Utkast til oppsummeringer av rettinger på plantegning (+ tekst) etter Teams-møter med Alver kommune 14/9 og 16/9-2020 – for tilbakemelding fra A. kommune

Koh 17/9-2020

**Detailregulering**  
**Manger barneskule**

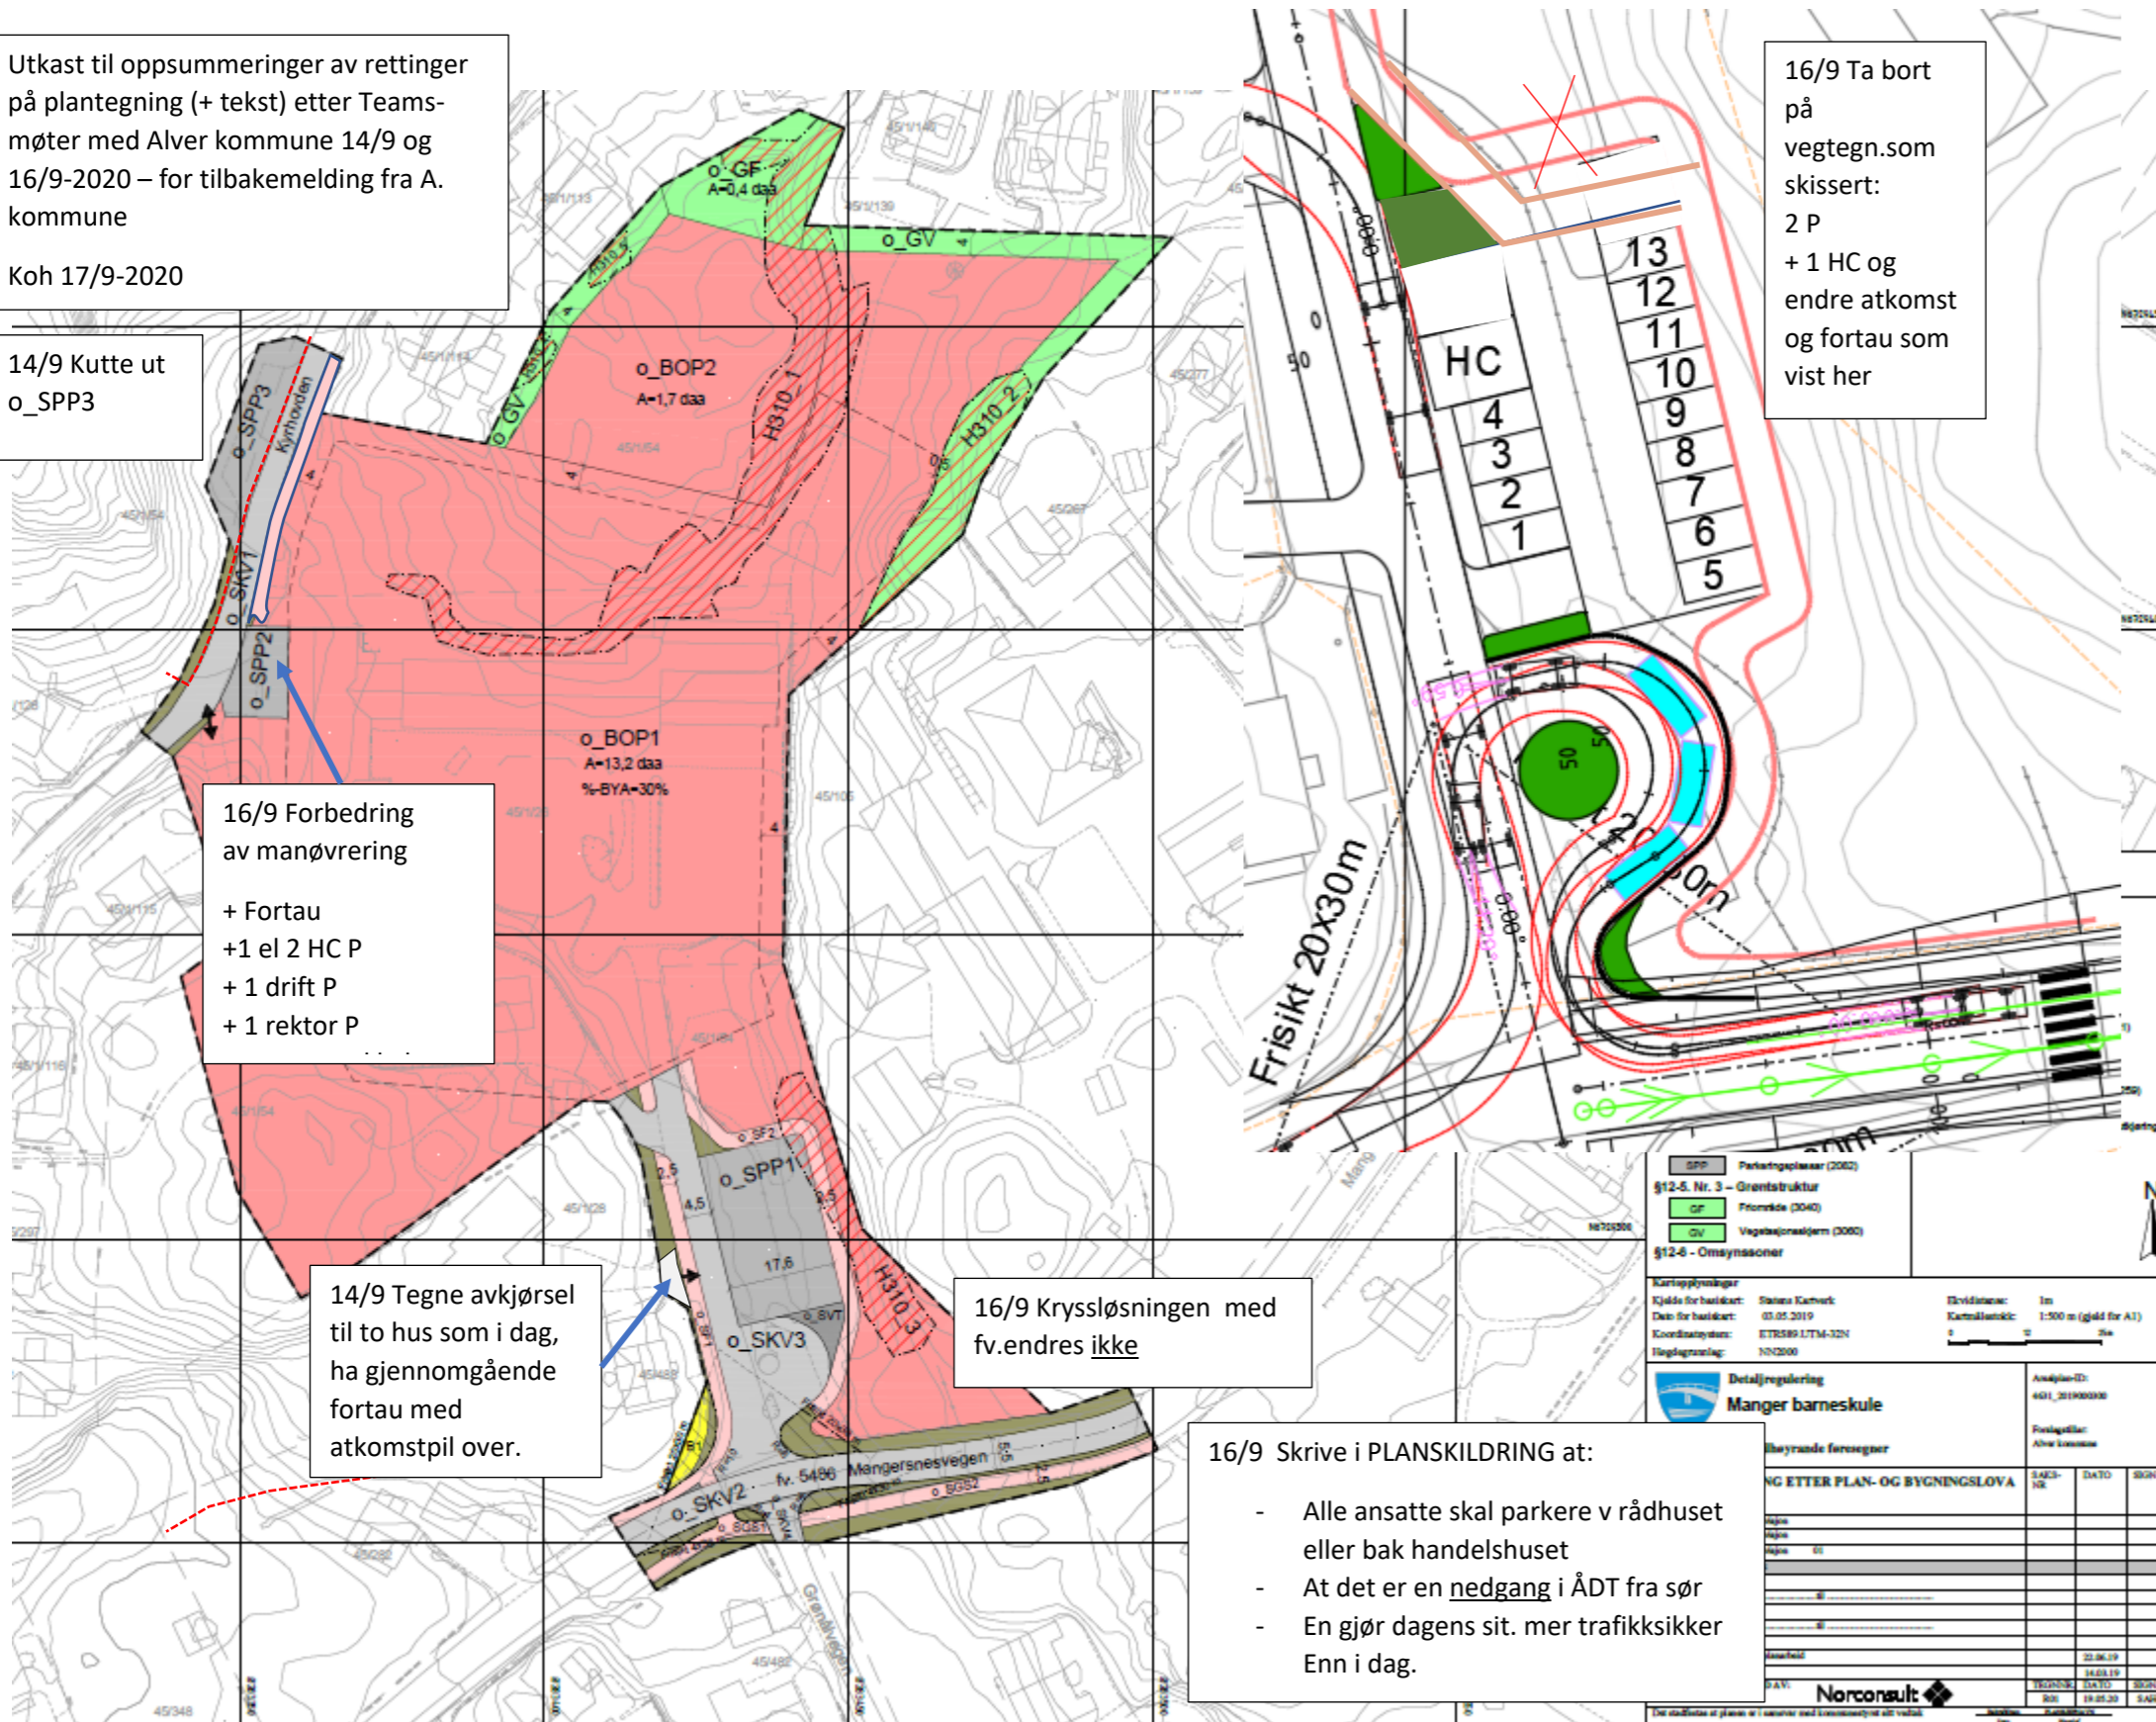
14/9 Kutte ut o\_SPP3

16/9 Forbedring av manøvrering

- + Fortau
- +1 el 2 HC P
- + 1 drift P
- + 1 rektor P

14/9 Tegne avkjørsel til to hus som i dag, ha gjennomgående fortau med atkomstpil over.

16/9 Kryssløsningen med fv.endres ikke

16/9 Ta bort på vegtegn som skissert:  
2 P  
+ 1 HC og endre atkomst og fortau som vist her

16/9 Skrive i PLANSKILDRING at:

- Alle ansatte skal parkere v rådhuset eller bak handelshuset
- At det er en nedgang i ÅDT fra sør
- En gjør dagens sit. mer trafikksikker Enn i dag.
